## 1 AMÉNAGEMENT DU CANAL DE FUITE AVEC CANAL DE DÉRIVATION

### **3 AMÉNAGEMENT DU CANAL DE FUITE AVEC DYNAMITAGE DU BOUCHON ROCHEUX EN EAU**

PROJET: **CENTRALE HYDROÉLECTRIQUE RIVIÈRE SHELDRAKE COURBE DU SAULT**

TITRE: **PHASAGE DE CONSTRUCTION DU CANAL DE FUITE**

## **5 MODIFICATIONS ENVISAGEABLES À LA PRISE D'EAU**

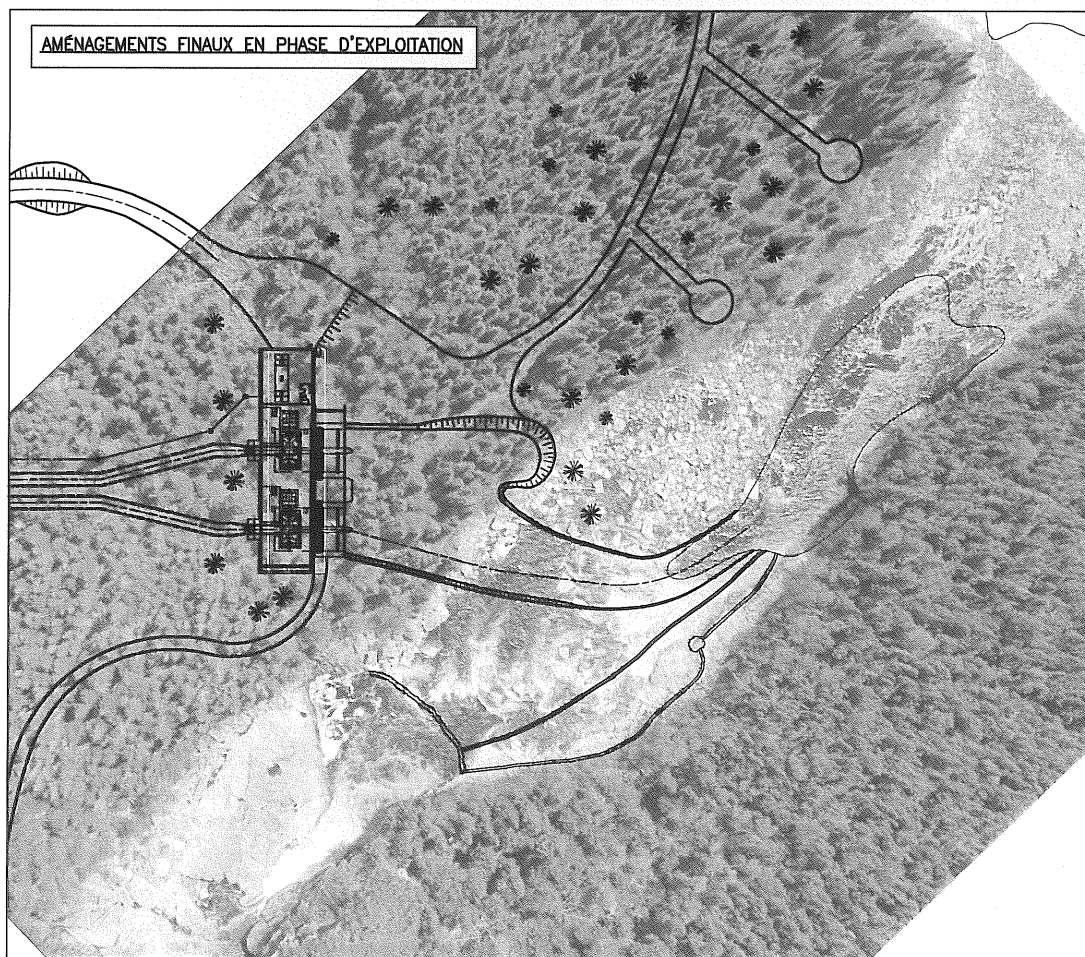
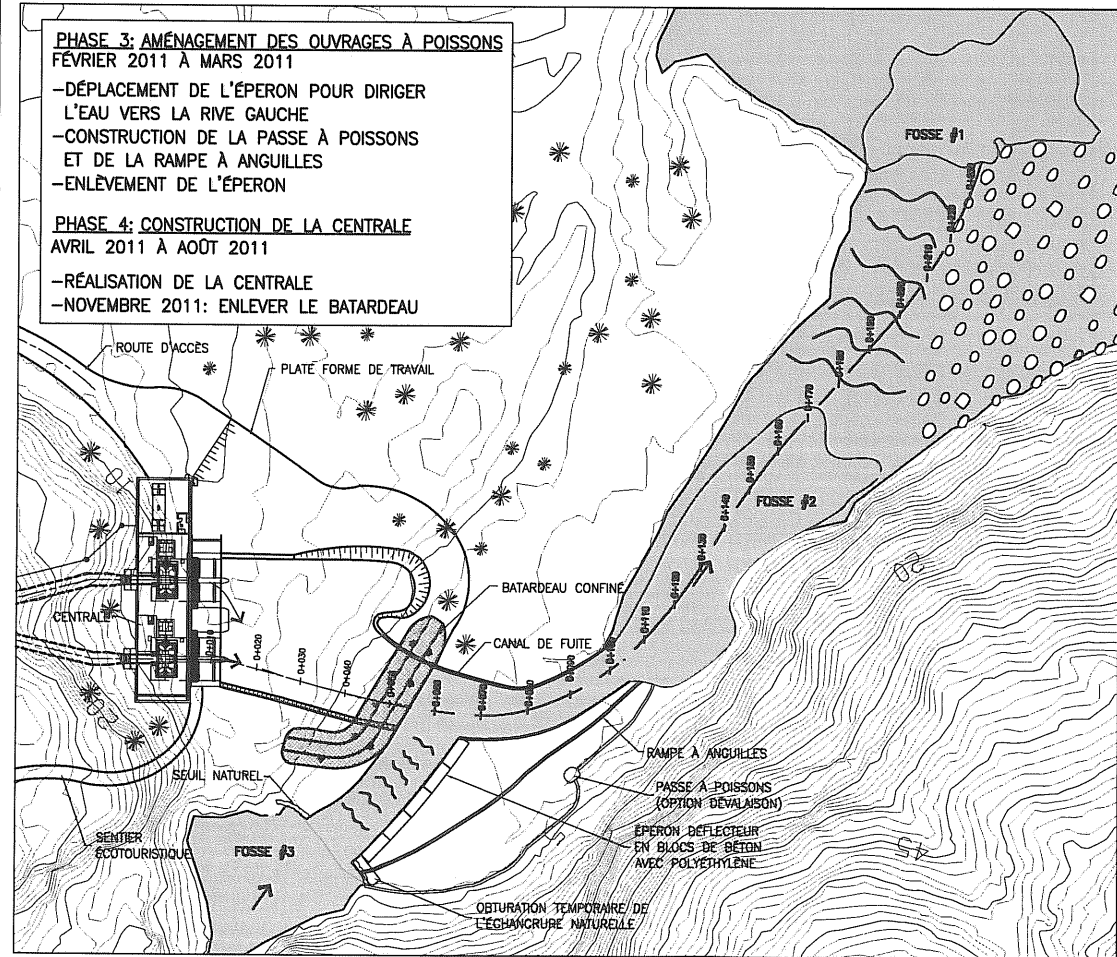
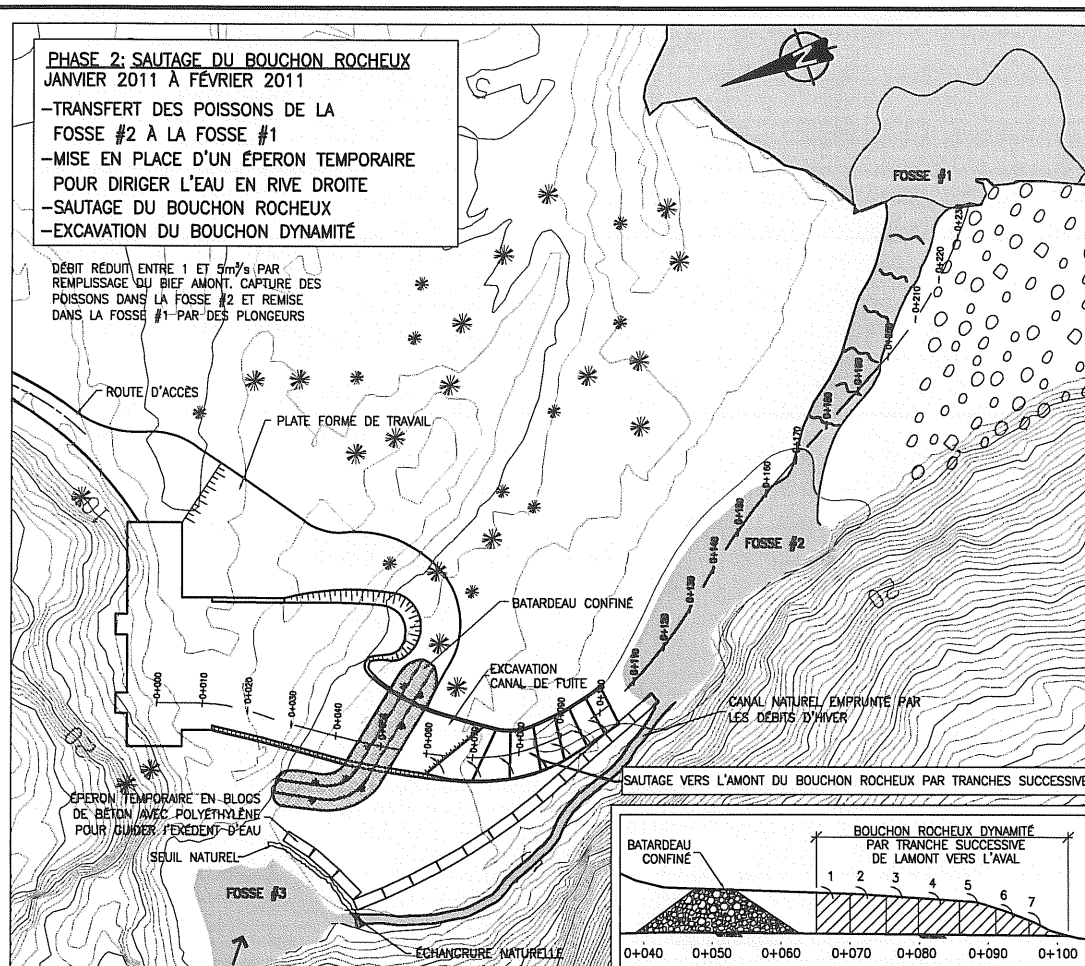
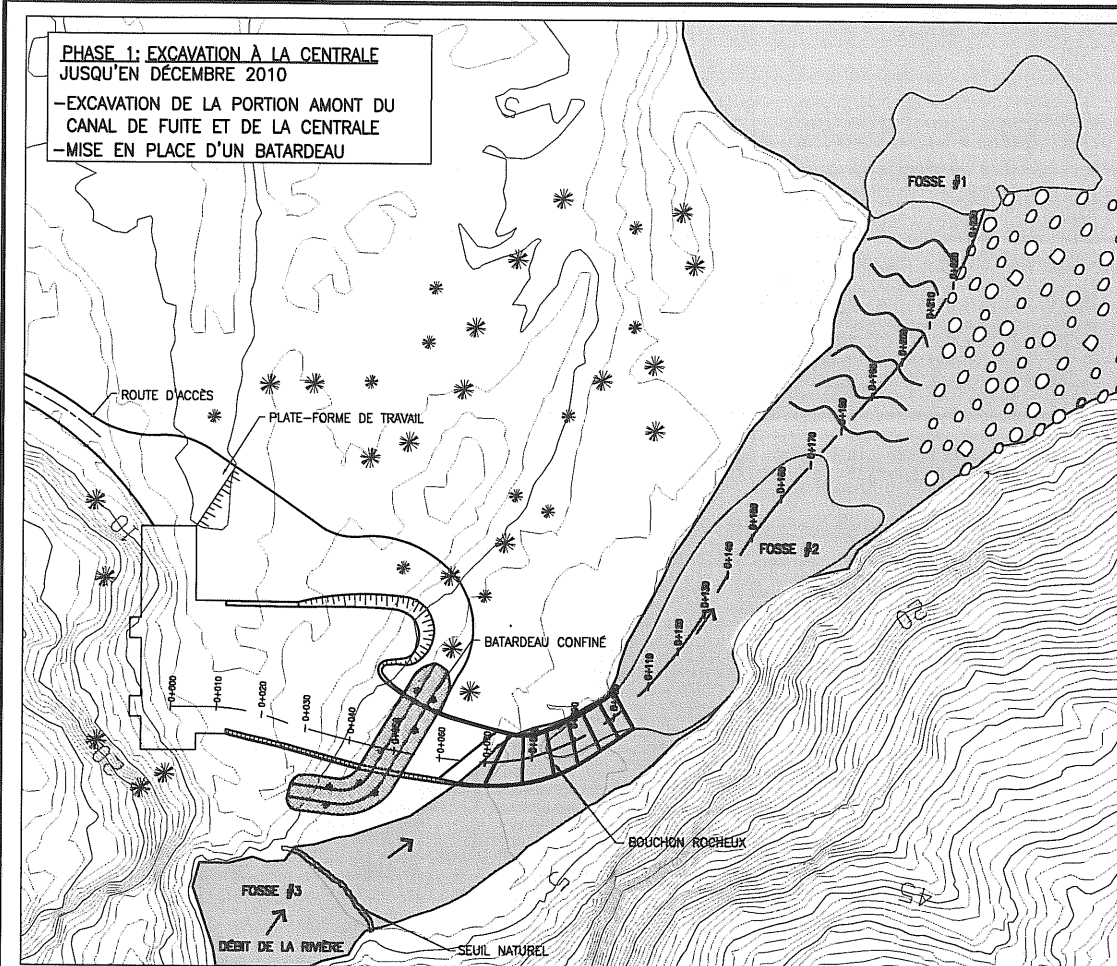
Dans l'éventualité où l'initiateur n'aurait plus à aménager le canal de dérivation, il pourrait utiliser les sommes économisées afin d'agrandir le passage de la prise d'eau et de générer des vitesses d'écoulement moindre au niveau de la grille fine. En vertu des modifications projetées (agrandissement de 33% de la surface de captation à la prise d'eau), la vitesse d'écoulement perpendiculaire à la grille (liée à l'aspiration) pourrait ainsi passer de 0,77 m/s à 0,33 m/s au débit d'équipement (42 m<sup>3</sup>/s) et de 0,27 m/s à 0,12 m/s au débit médian (14,7 m<sup>3</sup>/s) atteint 50% du temps.

NO. DE PROJET: **800-008-921** NO. DE DESSIN: **D-V6-006** RÉVISION: **1**

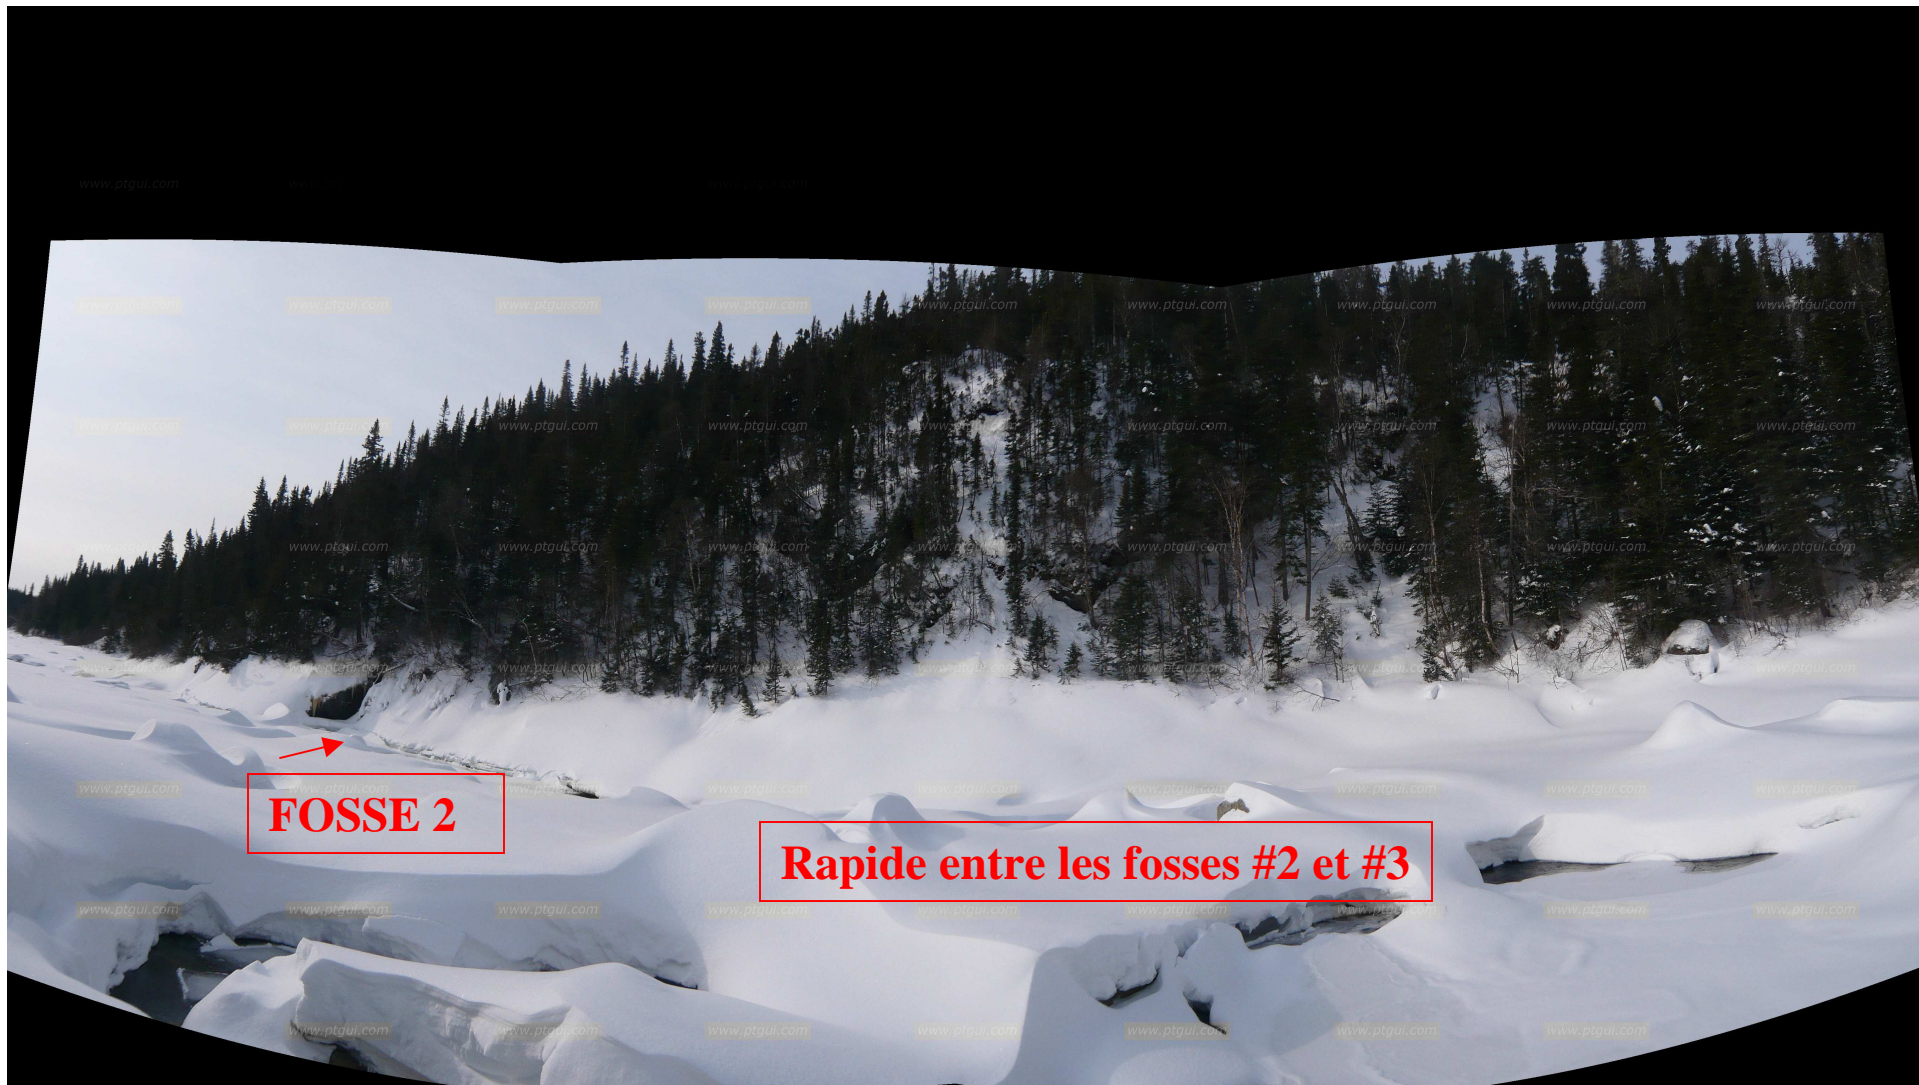
Le plan D-V6-006 de l'annexe C du document de Réponses aux Questions et Commentaires de l'Agence canadienne d'évaluation environnementale (Mars 2009) et de la première série de question du MDDEP (Janvier 2009) a été modifié afin de rendre du nouveau calendrier et de la nature des interventions désormais projetées dans le secteur de la centrale et du canal de fuite. La version modifiée du plan en question est annexée au présent document. Les interventions se dérouleront essentiellement comme suit :

Cette deuxième phase concerne le sautage du bouchon rocheux qui se fait sous la protection d'un éperon rocheux temporaire destiné à diriger et concentrer l'écoulement en rivière le long de la rive droite (1 à 5m<sup>3</sup>/s). Rappelons que le sautage du bouchon rocheux se fait de l'amont vers l'aval de sorte à minimiser les impacts du projet dans le milieu aquatique.

L'initiateur du projet ne procédera aux travaux de dynamitage et d'excavation à proximité de la fosse #2 qu'après avoir transféré vers la fosse #1 les poissons qui pourraient s'y trouver. Suite à l'enlèvement du couvert de glace à l'aide d'une pelleuse, une équipe de biologistes et de techniciens de la faune s'assureront ensuite de la capture des poissons, de leur enregistrement et de leur transfert immédiat.

Un deuxième éperon rocheux temporaire est requis afin de diriger temporairement l'écoulement d'eau de la rivière vers le canal de fuite finalisé.

Lors de cette dernière phase, l'initiateur procédera à la construction de la centrale sous la protection du batardeau confiné aménagé à la phase I. Ce batardeau sera démantelé en novembre 2011 et la centrale pourra ainsi être mise en service dès décembre 2011.
